شماره: ۵۸-۱۳۹۱

نوع خودرو: تندر ۹۰

اطلاعیه فنی - تعمیراتی

عنوان: احتمال خاموش شدن خودرو بر اثر تماس سیم سنسور اکسیژن دوم با اگزوز

بست دسته سیم روی گیربکس

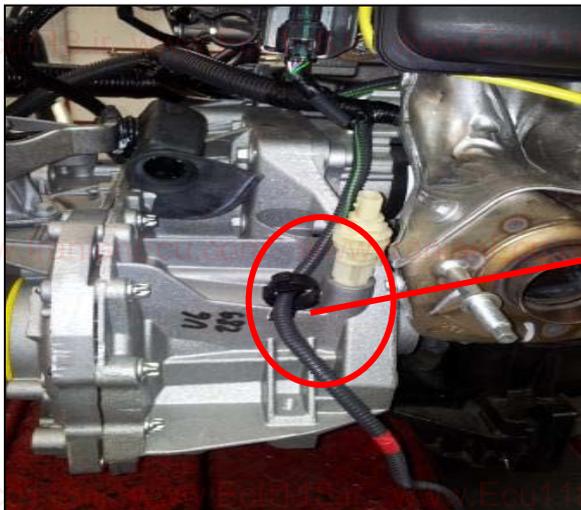
۲- مطابق تصاویر زیر سیم سنسور اکسیژن دوم به وسیله ۳ عدد بست مهار شده است لذا در صورت مراجعه خودرو با سطح آلاینده‌گی EuroIV لازم است وضعیت قرار گرفتن سیم در بست ها بررسی شده و در صورت عدم وجود بست ابتدا کل سیم از لحاظ سوختگی کنترل و در صورت مشاهده سوختگی دسته سیم موتور تعویض گردد و در صورت عدم مشاهده سوختگی فقط نسبت به نصب بست ها به شماره فنی ۰۲۵۲۴۱۲۳ و قرار دادن دسته سیم در آنها اقدام شود.

فیوز ۲۵ آمپر واقع در جعبه فیوز داخل محفظه موتور

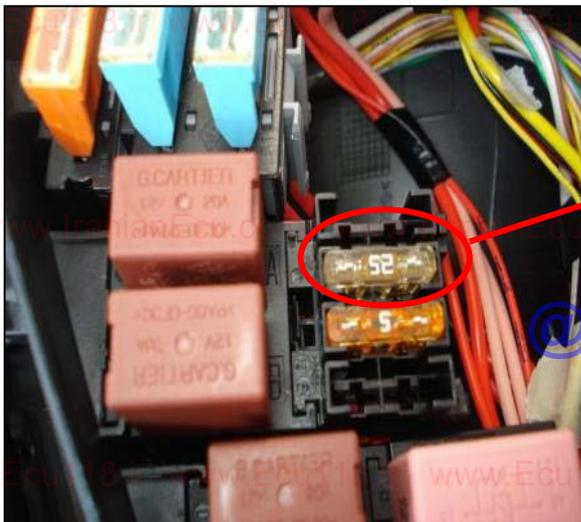
۳- در صورت مراجعه خودرو با ایراد خاموش شدن ناگهانی موتور و روشن نشدن آن و مشاهده سوختن فیوز ۲۵ آمپر جعبه فیوز واقع در محفظه موتور، موارد فوق بهدقت بررسی و نسبت به رفع ایراد خودرو اقدام نمایید.

نکته: در صورت نیاز به تعویض دسته سیم موتور لازم است دسته سیم متناسب با خودرو از طریق تطابق شماره شاسی با شماره های فنی موجود در کاتالوگ الکترونیکی قطعات (EPC) انتخاب گردد.
